大間原子力発電所
基準津波策定について

(コメント回答)

(補足説明資料)

電源開発株式会社

イベント堆積物の観察・分析 (層相・珪藻化石)

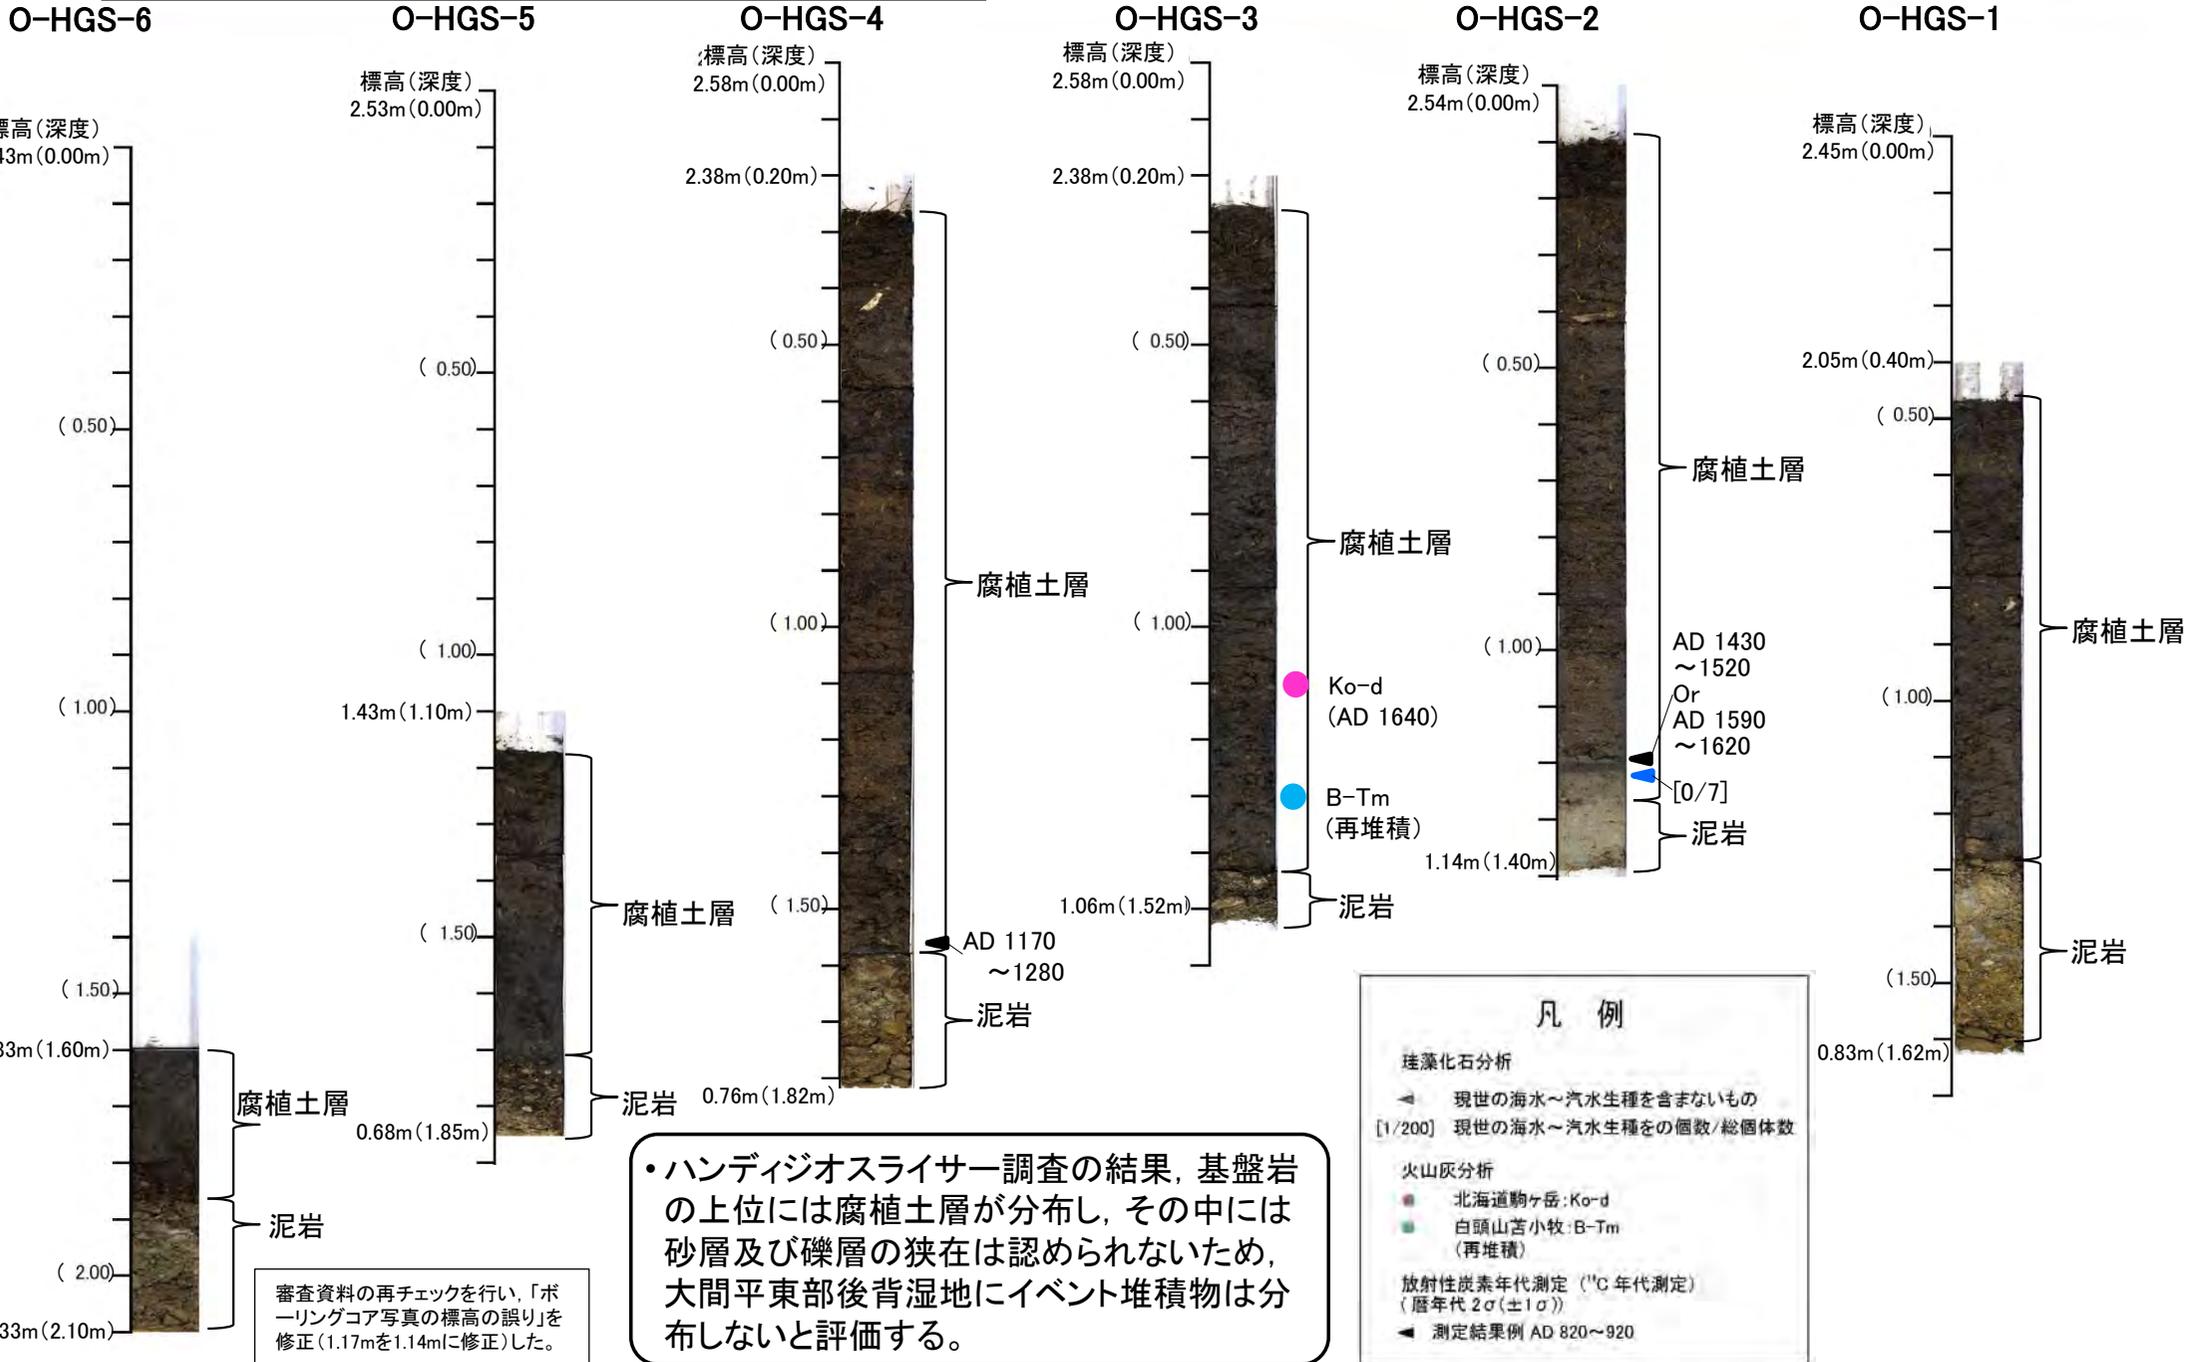
審査資料の再チェックを行い、「ボーリングコア写真の標高の誤り」を修正 (1.17mを1.14mに修正) した。
